Réponse à l'avis de la MRAE

Parc éolien de Les Vents Meuse Sud III

Novembre 2024

**Avis sur le projet d'exploitation du parc éolien des
Vents de Meuse Sud 3 à Nançois-le-Grand et Saint-Aubin-sur-Aire (55)
porté par VSB Énergies nouvelles**

Figure 1 : Adaptation du bridage chiroptère en fonction des résultats de l'activité en altitude sur l'année 2017 (Source : ECOLOR)

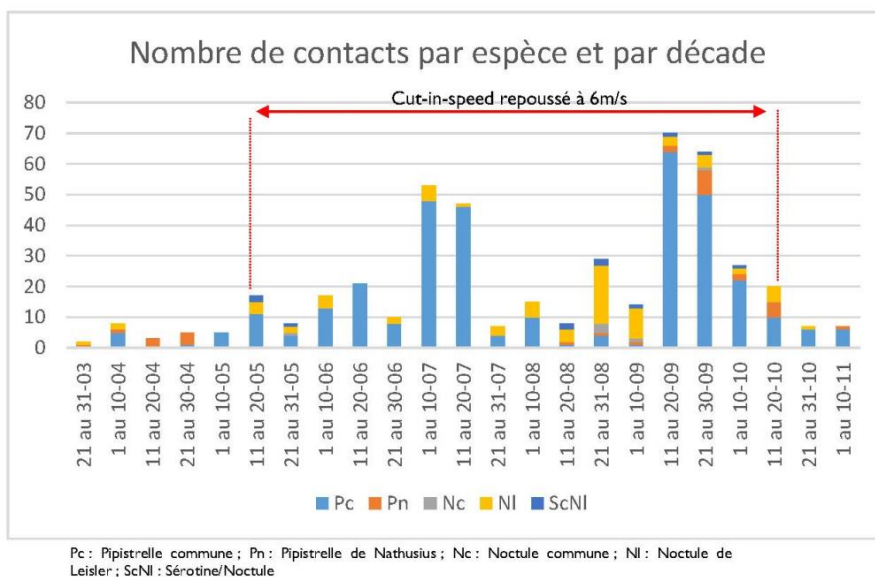
L'Ae recommande de définir un modèle d'éolienne en prenant en compte les contraintes liées à la garde au sol qui doit être supérieure à 50 mètres lorsque le diamètre du rotor est supérieur à 90 mètres, ou un modèle d'éolienne dont le rotor n'excède pas 90 m de diamètre avec une garde au sol d'au moins 30 m.

Cette recommandation n'est techniquement pas réalisable. En effet, la présence d'un Réseau Très Basse Altitude (RTBA) limite la taille des éoliennes à 150 mètres en bout de pôle. A titre d'exemple, les plus petits modèles standards de rotor aujourd'hui disponible chez Nordex et Vestas, leaders du marché européen sur la construction de turbines, sont respectivement la N117 et la V110. Ainsi, aucun de ces modèles ne permettrait de respecter cette recommandation.

Par ailleurs, la raison pour laquelle la SFEPM (Société Française pour l'Etude et la Protection des Mammifères) recommande ces gardes au sol, est la protection des chiroptères. Or, comme précisé dans l'étude d'impact, des mesures de réduction ont été mises en place pour la préservation des chiroptères :

- Mise en drapeau des pales par vent faible (voir Chapitre VI.3.1.3.1 de l'étude d'impact) : mise en drapeau des pales aux vitesses de vents inférieures au cut-in-speed (vitesse de vent à partir de laquelle une éolienne commence à générer de l'électricité en tournant, soit environ entre 3 et 4 m/s).
- Augmentation du cut-in-speed (Voir chapitre VI.3.1.3.2 de l'étude d'impact) : initialement prévue pour seulement les 3 éoliennes les plus proches des boisements, **c'est finalement la cut-in-speed de l'ensemble éoliennes du parc qui a été repoussée jusqu'à 6 m/s du 11 mai au 20 octobre, du coucher au lever du soleil (période d'activité des chiroptères).**

Figure 2 : Carte du tracé du raccordement prévisionnel au poste source

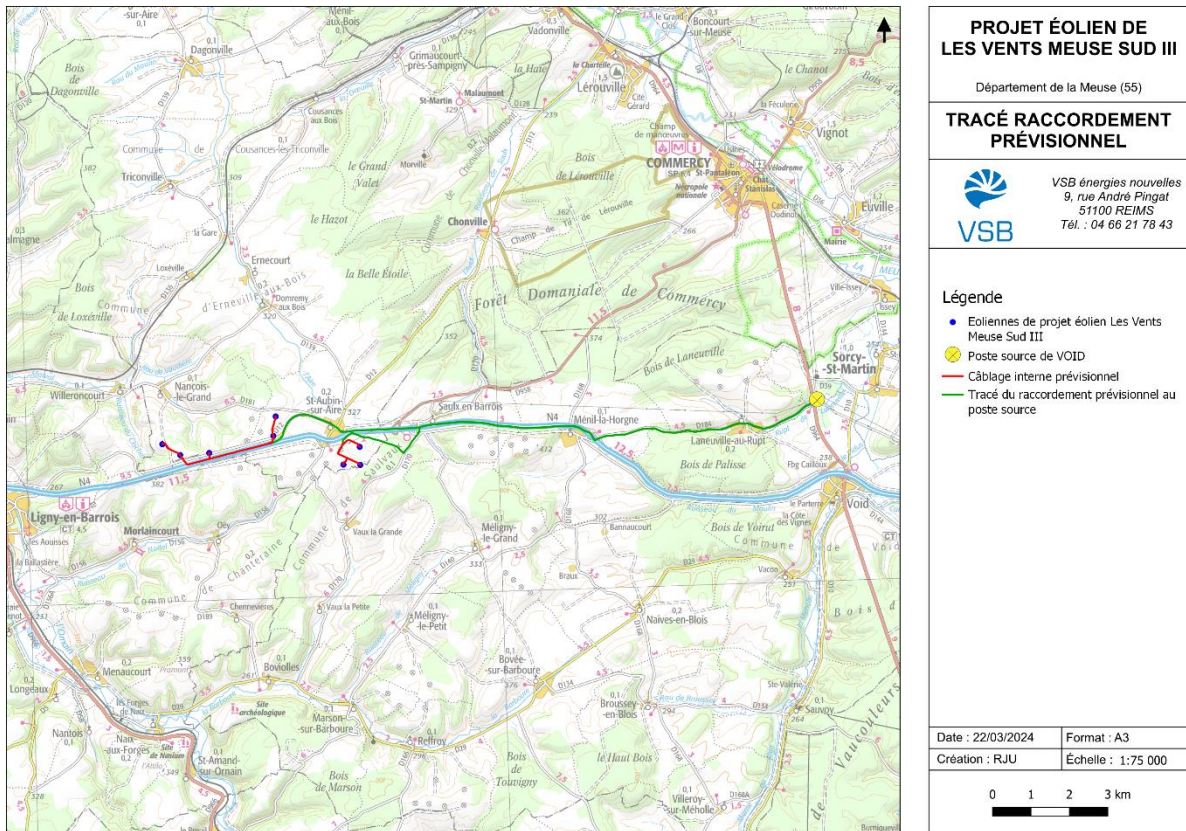
L'Ae recommande au pétitionnaire de préciser le poste source retenu, de démontrer la cohérence du raccordement du projet avec le Schéma régional de raccordement au réseau des énergies renouvelables (S3REnR) Grand Est approuvé le 1^{er} décembre 2022 et d'intégrer dans l'étude d'impact le tracé du raccordement définitif.

Le S3REnR Grand-Est de 2022 prévoit également la construction d'un nouveau poste source à proximité immédiate du projet. Le délai de construction d'un tel ouvrage est d'environ 7 ans à partir du seuil de déclenchement. Ce seuil de déclenchement est atteint lorsque la puissance des PTF signées sur ce poste correspond à 30 % de la capacité totale du poste. Ce seuil n'ayant pas encore été atteint, un raccordement sur ce poste ne nous semble donc pas compatible avec la temporalité du projet.

Figure 3 : Adaptation du bridage chiroptère en fonction des résultats de l'activité en altitude sur l'année 2017 (Source : ECOLOR)

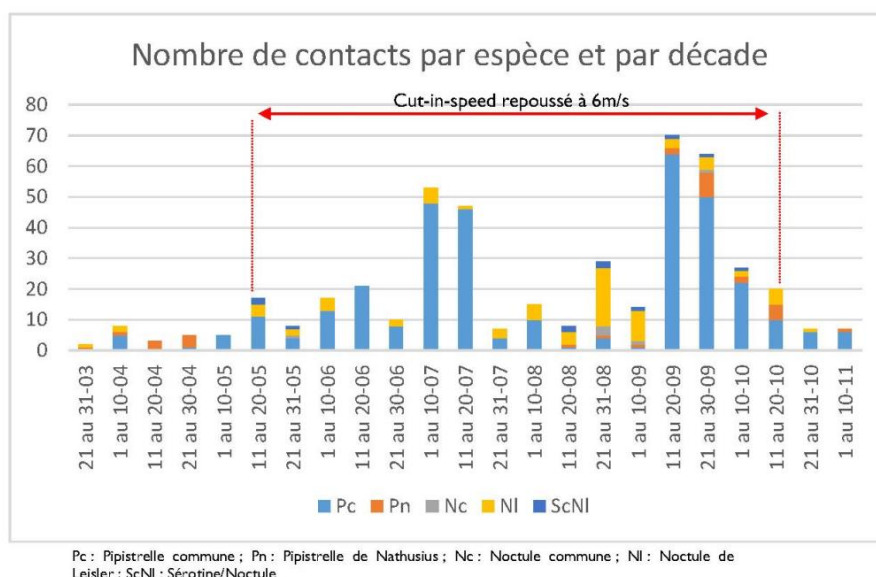
L'Ae recommande au pétitionnaire de mettre en place un bridage nocturne visant a minima 90 % de l'activité des chauves-souris du site et donc de mettre à l'arrêt toutes les machines selon les paramètres suivants :

- **durant toute la nuit en fonction de l'activité des chiroptères;**
- **entre le 1^{er} avril et le 31 octobre ;**
- **par vent inférieur à 7 m/s ;**
- **par température supérieure à 10°C.**

Pour réduire notablement le risque de collision, la cut-in-speed de l'ensemble des éoliennes du projet éolien de Les Vents Meuse Sud III sera repoussée à **6 m/s**.

Cette mesure sera appliquée durant la période d'activité des chiroptères, soit **du 11 mai au 20 octobre, du coucher au lever du soleil**.

Cette mesure de bridage permettra d'aboutir à des impacts résiduels jugés non significatifs par le bureau d'étude écologique au sein de l'étude d'impact du projet sur la Pipistrelle
